Parecer da Comissão de Avaliação

“Loteamento da Quinta de Santo António”

Processo de AIA nº 1203/2016

PARECER DA COMISSÃO DE AVALIAÇÃO

Figura - Identificação das linhas de água existentes na área do Loteamento Turístico- Extrato da carta 1:25 000 - carta 374.

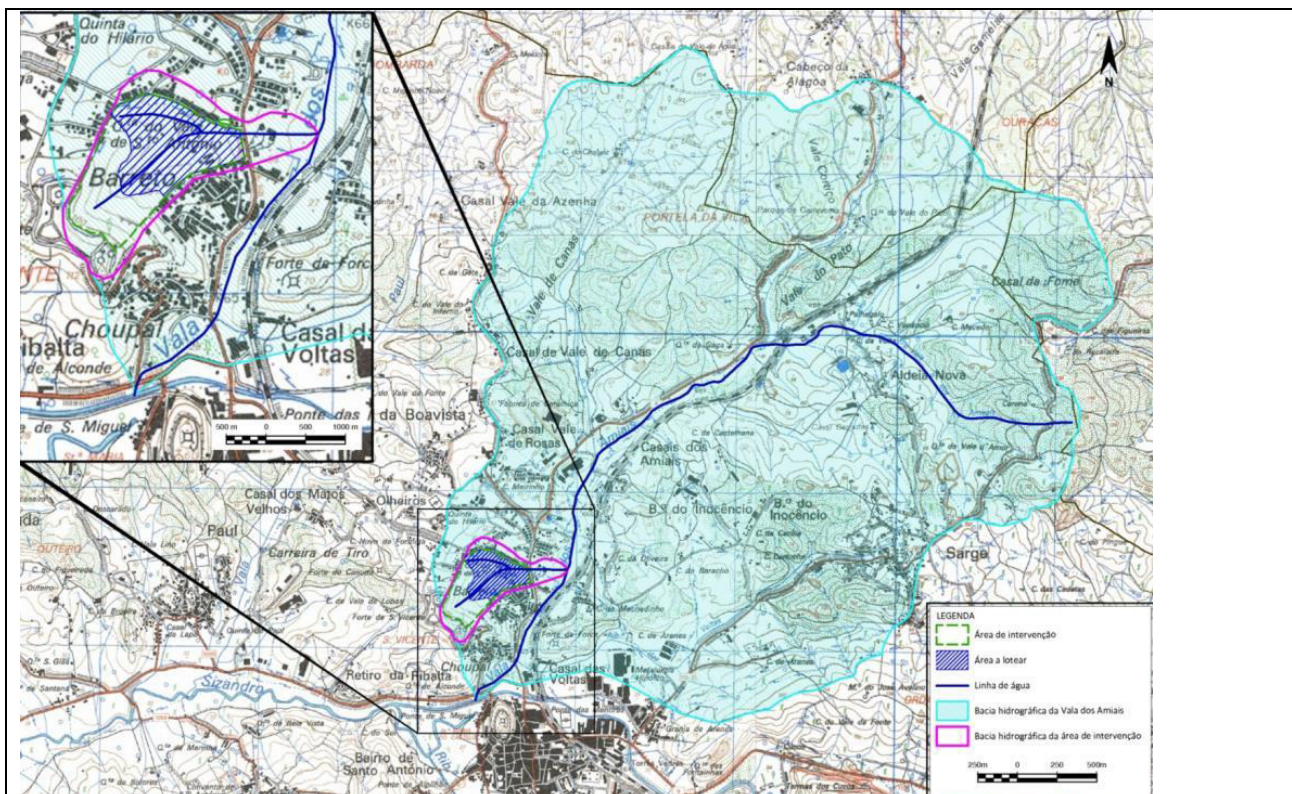
No aditamento é referido que *“para além desta linha de água existe uma outra linha de água cartografada na carta militar (Folha 374), que apresenta uma extensão aproximada de 200 metros, situada no limite norte da área de intervenção...”*. Ainda é referido no Estudo Hidráulico e Hidrológico que *“esta linha de água não é visível no local, constatando-se a inexistência de alveo ou galeria ripícola.”*

Ainda segundo o Aditamento, *“Considerar uma solução que promova a requalificação e naturalização da linha de água, para além de inviabilizar grande parte da implantação do projeto, não traria qualquer mais-valia numa perspetiva de proteção e valorização dos recursos hídricos, tendo em conta a sua diminuta extensão.”*

O EIA refere que relativamente à linha de água secundária, com uma extensão de cerca de 200 m na zona mais a norte do projeto, e após visita ao local, foi constatada a inexistência de definição de álveo ou presença de galeria ripícola (trata-se de uma linha de água assinalada da carta militar mas que não apresenta escoamento com exceção dos períodos de precipitação muito intensa). Face às características desta linha de água secundária, no Aditamento é referido que a opção de encontrar uma solução que promova a sua requalificação e naturalização iria inviabilizar grande parte da implantação do projeto e não traria mais-valias na perspetiva de proteção e valorização dos recursos hídricos tendo em conta a sua diminuta extensão.
